総務文教常任委員会

令和元年10月17日

教育委員会 教育振興部 教育総務課

社中学校柔剣道場改修工事について

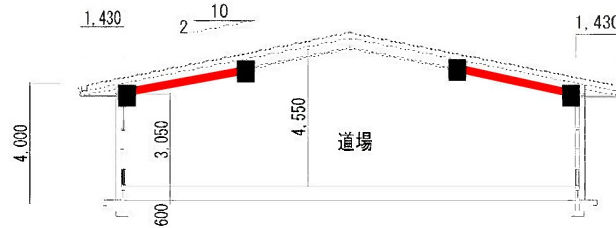
令和元年6月議会での添付資料では、その時点で考えられる安全を確保できる改修方法として以下の補強案を説明させていただきました。

令和元年6月議会で提案させていただいた補強方法は、風と長期荷重（自重）に対して応力不足と判定されていた状態でしたので、風（建物に横からかかる力）と長期荷重（屋根と部材の自重）に対応するための補強には以下の問題点がありました。

- ①風に対抗する補強・・・横からの力に対する補強が必要
- ②長期荷重に対する補強・・・自重に対して不適格となっているが、補強をすると重さが増えてしまう。

そのため構造体の重さを増やさず、外側から梁の補強を行い、既存の構造体に負担をかけない方法を提案していました。

補強後) 小屋伏図 1/200

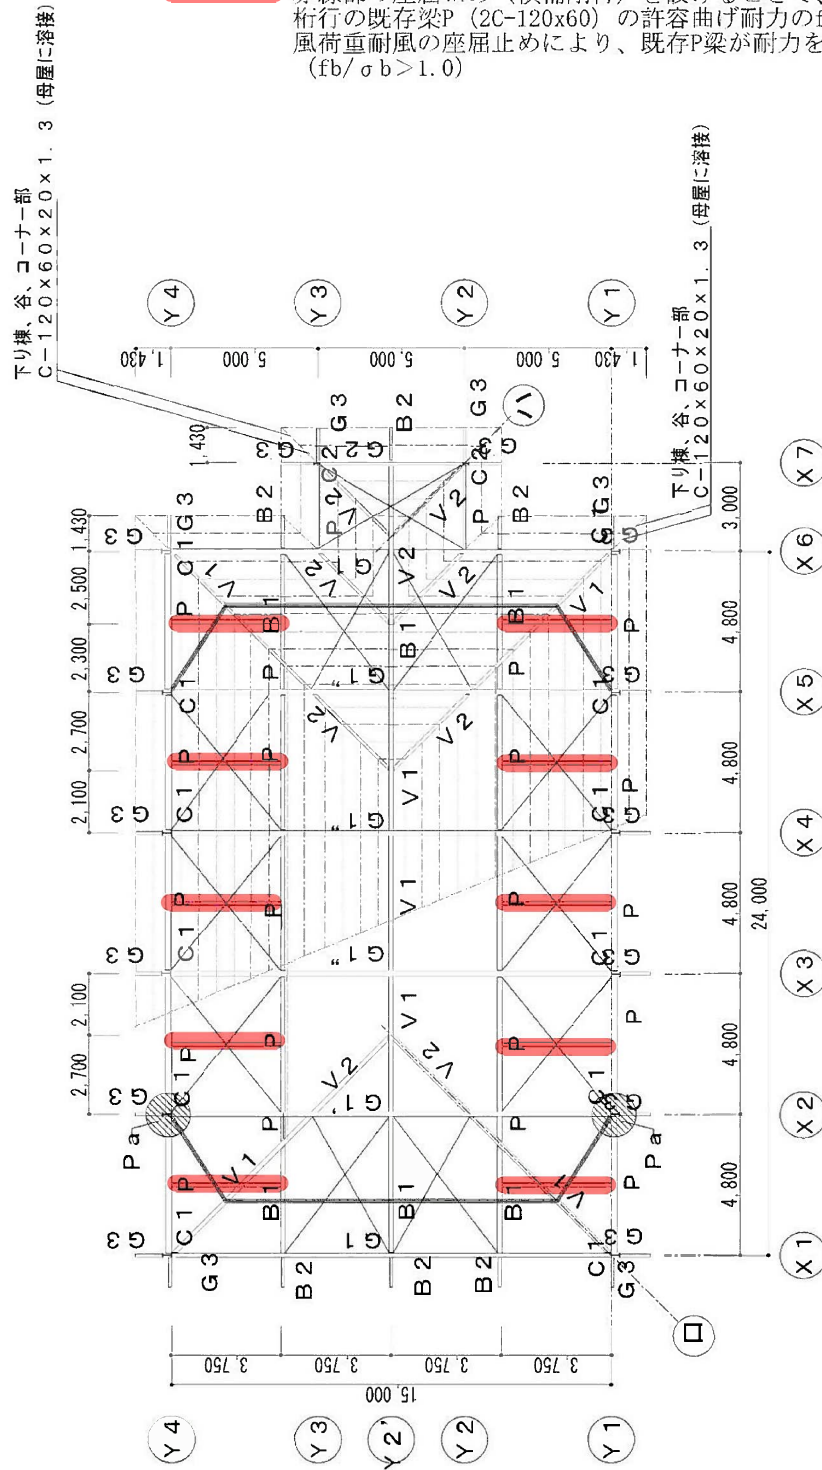
■ 梁 P(耐力度調査で不適格となった梁)

— 今回補強する部材

赤線部の座屈止め（横補剛材）を設けることで、桁行の既存梁P（2C-120x60）の許容曲げ耐力の f_b の向上、風荷重耐風の座屈止めにより、既存P梁が耐力を満足する。
 $(f_b/\sigma_b > 1.0)$

—— 桁行X方向P梁座屈止 [-125x65x6x8 : 横使い]

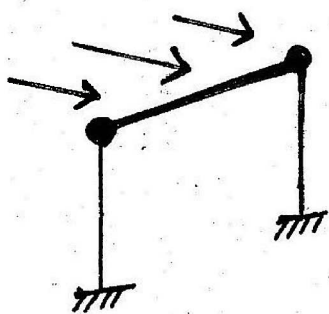
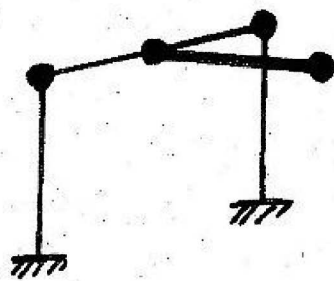
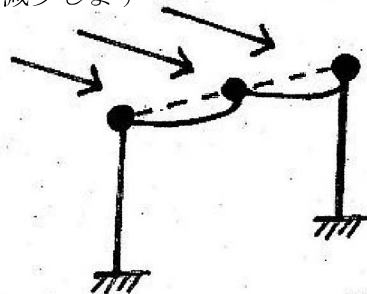
風の力は梁に対して横からかかり

耐えられなくなると
梁は水平方向に破壊されます(横座屈)

長期荷重（自重）は
梁に対して上からかかり

耐えられなくなると
通常は垂直方向に破壊されますが、
梁Pは横方向に対して著しく弱い部材で
できているため、上から力がかかっても
水平方向に破壊が生じます（横座屈）

風についても長期荷重（自重）についても、かかる力の向きは違いますが、梁Pが横方向に対して著しく弱いため、水平方向に梁が曲がり変形します。

梁Pに
力がかったとき

梁Pは
変形します

これに対して、弱い方向へ抵抗するよう補強材を追加し、梁Pの安全を確保しています。

梁Pに補強材を
入れることにより

力が分散され
変形量が減少します
